Comisión de Veedurías de Curadurías de Bogotá

ACTA No. 09-2020

CASO No. 2006 URBANISMO CANEY AC 17 126 23

CASO No. 2007**SAN MIGUEL II
CALLE 76D SUR 14D 50 ESTE****DATOS GENERALES**

*Tomado de Concepto de Reserva Vial 2-2014-41791
Secretaría Distrital de Planeación.*

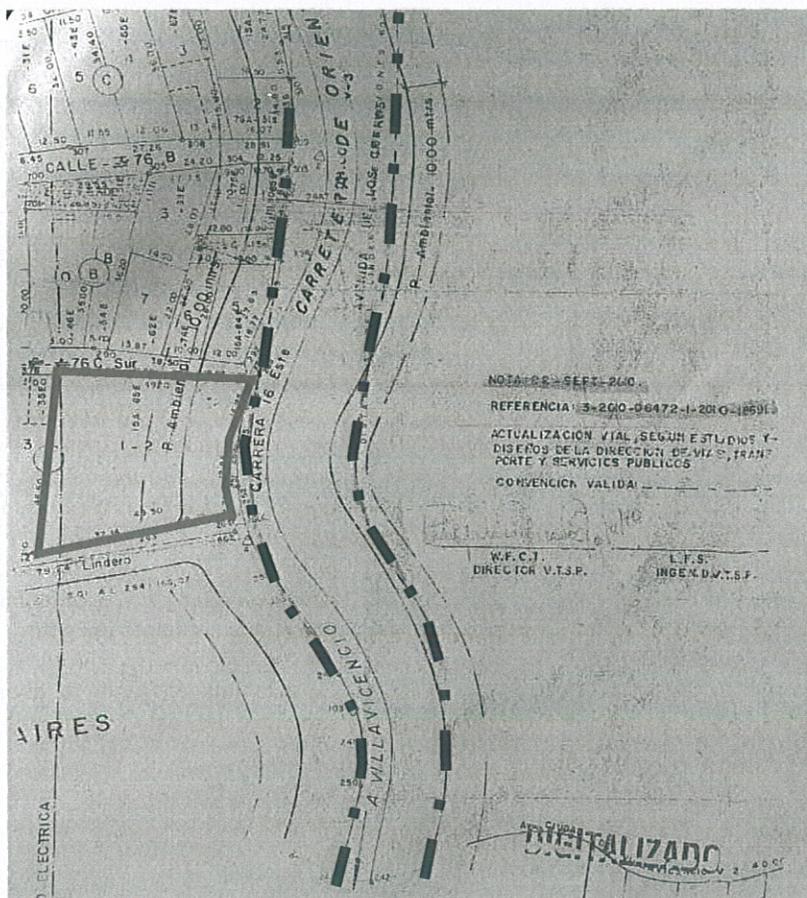
Para dar respuesta a la anterior inquietud es preciso revisar los conceptos que se encuentran en el expediente del trámite, donde se encontró una Concepto de Reserva Vial con radicado 2-2014-41791 por parte de la Dirección de Vías, Transporte y Servicios Públicos de la Secretaría Distrital de Planeación donde se informa que "(...) Consultada los trazados de la reservavial de la cobertura de Datos Geográfica Corporativa (BDGC) de esta entidad, se verifica que el predio en cuestión se encuentra parcialmente en zona de reserva vial por la Avenida De Los Cerros que es una vía tipo V-3E de 28 metros de ancho mínimo entre líneas de demarcación.(...). Conjuntamente muestra la siguiente imagen:

En esta imagen se logra divisar la superposición del Control ambiental

generado por la Avenida de Los Cerros sobre el predio en mención.

Sin embargo, también se encontró dentro del expediente el Concepto de Norma y Edificabilidad de radicado 2-2014-43709 en el cual se indica "(...) El trazado vil de la avenida Ciudad de Villavicencio como vía tipo V-2 del sistema arterial con ancho de 40 metros que aparece indicado en los planos citados y que involucran parcialmente (aprox. 12 metros de fondo) al predio de la referencia **no aplica**, por cuanto el mismo **fue eliminado o derogado**. En su reemplazo

De acuerdo a la imagen anterior y a “NOTA 02-SEPT-2010 REFERENCIA: 3-2010-06472-1-2010-18691. ACTUALIZACIÓN VIAL, SEGÚN ESTUDIOS Y DISEÑOS DE LA DIRECCIÓN DE VÍAS, TRANSPORTE Y SERVICIOS PÚBLICOS. CONVENCIÓN VÁLIDA: _____” se puede evidenciar que el nuevo trazado que convirtió la Avenida Villavicencio tipo V-2 a Avenida de Los Cerros tipo V-3E no afecta al predio ubicado en la CL 76D SUR 14D-50 ESTE.

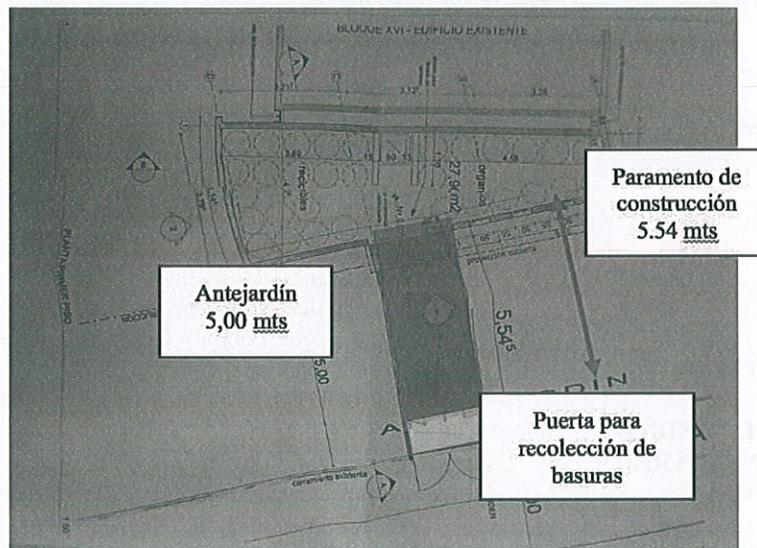
Localización: Se deben prever para aquellos usuarios agrupados y para generadores que presenten en forma conjunta sus residuos. Se ubicarán en espacios adecuados, previstos dentro de las áreas comunes interiores de los conjuntos.

PARÁGRAFO: No se permite la construcción de cuartos de aseo en el espacio público, del cual forman parte los antejardines. (...)

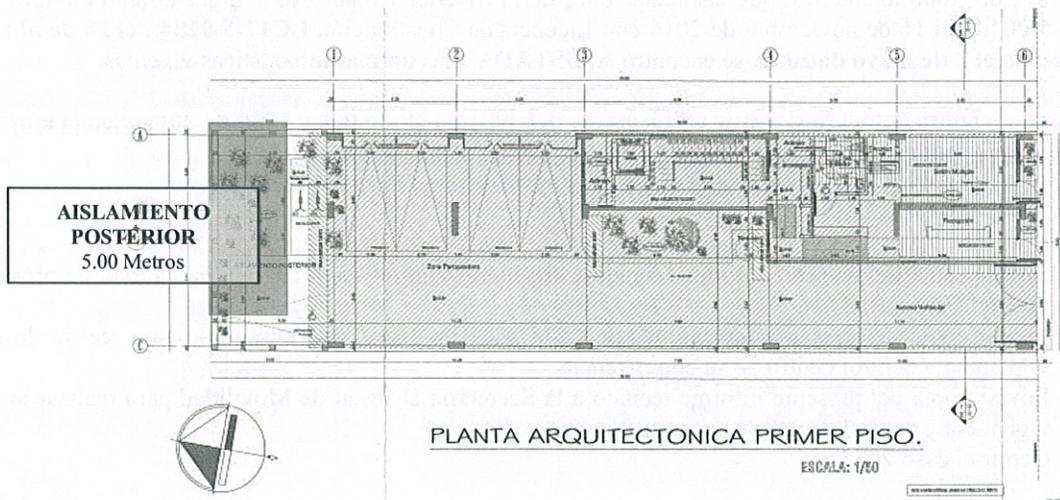
La dimensión del aislamiento posterior se determina en función de la máxima altura permitida en cada subsector, con un mínimo de 3 metros, así:

- De 1 a 3 pisos: 3.00 metros
- De 4 a 6 pisos: 5.00 metros
- De 7 a 9 pisos: 6.50 metros

Una vez realizado el estudio anterior, se evidencia que el proyecto aprobado mediante el Acto Administrativo Licenciatorio LC 17-5-0284 **SE AJUSTA** con toda la normatividad vigente al momento de solicitud respecto al tema de aislamientos.

Plano No 02 planta primer piso

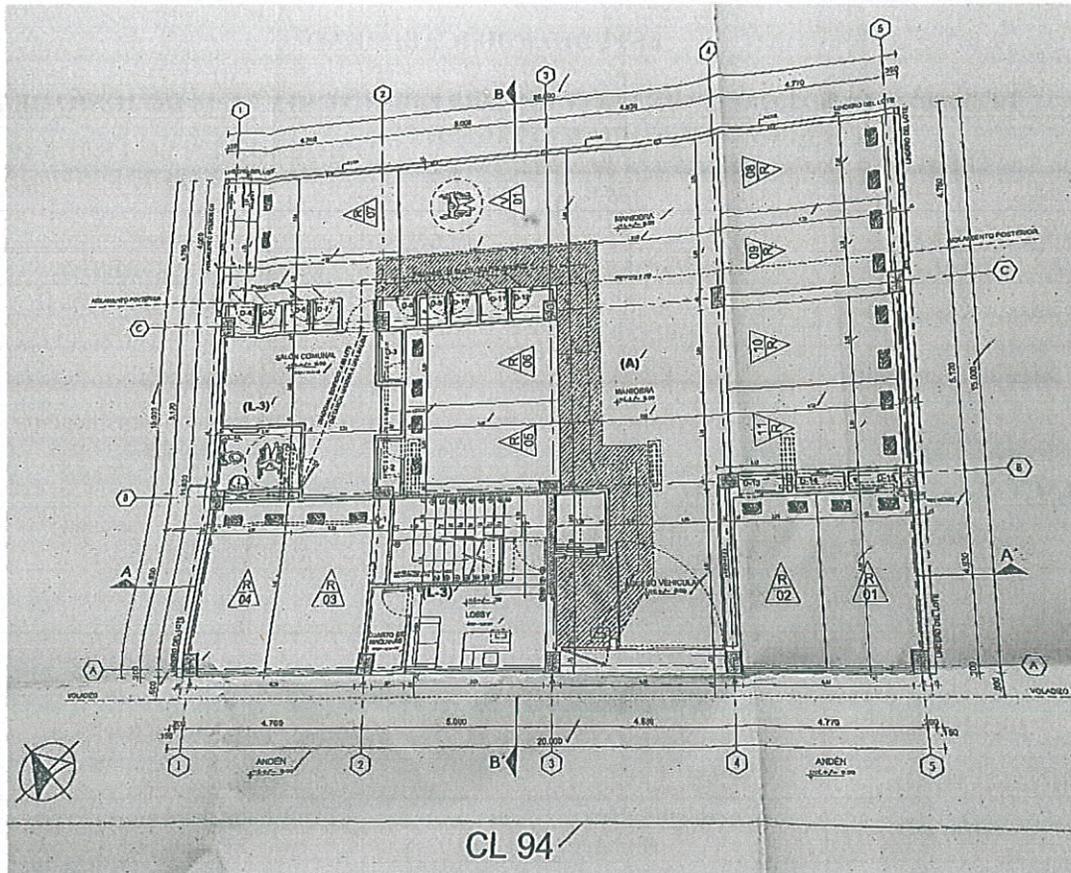
- RESPECTO DE: MANEJO DE RESIDUOS SÓLIDOS TODA VEZ QUE NO PLANTEA CUARTO DE BASURAS

Una vez estudiados los planos arquitectónicos aprobados junto con la LC 11001-5-19-0611 se observa que, en el plano arquitectónico No 02 no se evidencia un espacio para el almacenamiento de residuos sólidos.

Una vez revisado el plano arquitectónico No 02 aprobado mediante la licencia de construcción **LC 11001-5-19-0611** expedida por el curador urbano No. 5 Ing. Mariano Pinilla Poveda, se evidenció que en relación a la norma que respecta a la disposición de residuos sólidos, no se encontró ajustada toda vez que no se encuentra identificado ningún espacio destinado para cuarto de almacenamiento de residuos sólidos, tal y como lo establece el Decreto 2981 Art 2, 17, y 20 de 2013 la cual se encontraba vigente para el momento de la solicitud.

Si bien es cierto, la obligación de almacenar y presentar los residuos sólidos es del usuario (Coproiedad), también lo es el hecho que el mismo requiere de un espacio para almacenar dichos residuos; así pues, tratándose de una edificación o agrupación de unidades habitacionales (vivienda multifamiliar) que comparten áreas comunes y por ende presentan en forma conjunta sus residuos sólidos, la misma está obligada a prever un espacio de almacenamiento para la ubicación de los recipientes que contienen los residuos sólidos de la copropiedad, que cumpla con los requisitos del artículo 20 del Decreto 2981 de 2013, independiente de si esta decide presentar los residuos en la unidad de almacenamiento o en el andén, ya que dicha presentación se debe realizar únicamente 3 horas antes de la recolección.

Plano No 02 planta primer piso

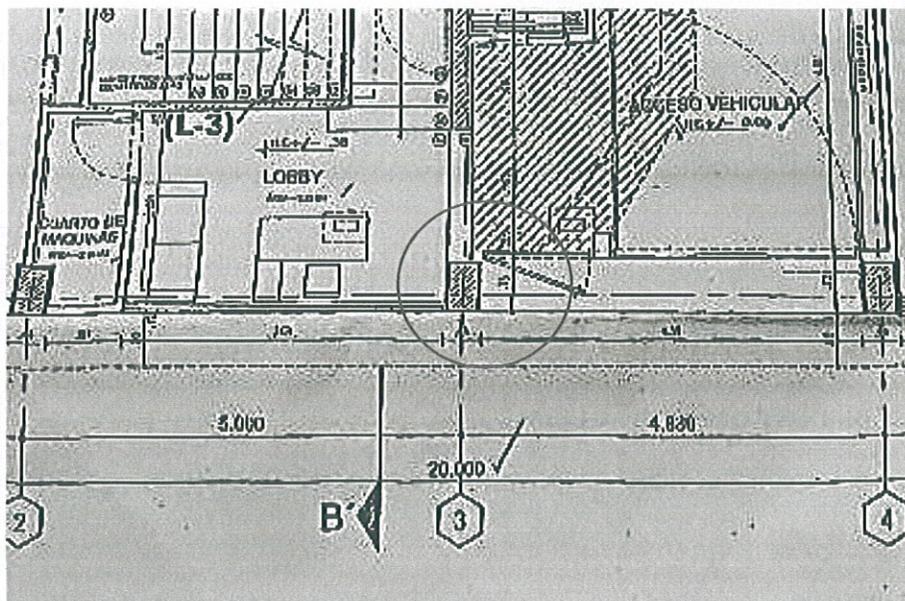
Además de lo expuesto anteriormente, a continuación, se presenta el acceso principal a la edificación.

Una vez revisada y analizada la información que reposa en el expediente No 400020200033 de la Subdirección de Prevención y Seguimiento de la Secretaría Distrital de Hábitat, se evidencia que la licencia de construcción No LC 11001-5-19-0611 expedida por el curador urbano No 5 Mariano Pinilla Poveda **NO SE AJUSTA**, una vez revisado el plano arquitectónico No 02 aprobado mediante la licencia de construcción **LC 11001-5-19-0611** expedida por el curador urbano No. 5 Ing. Mariano Pinilla Poveda, se evidenció que en relación a la norma que respecta a la disposición de residuos sólidos y la puerta de acceso principal, no se encontró ajustada toda vez que no se encuentra identificado ningún espacio destinado para cuarto de almacenamiento de residuos sólidos, tal y como lo establece el Decreto 2981
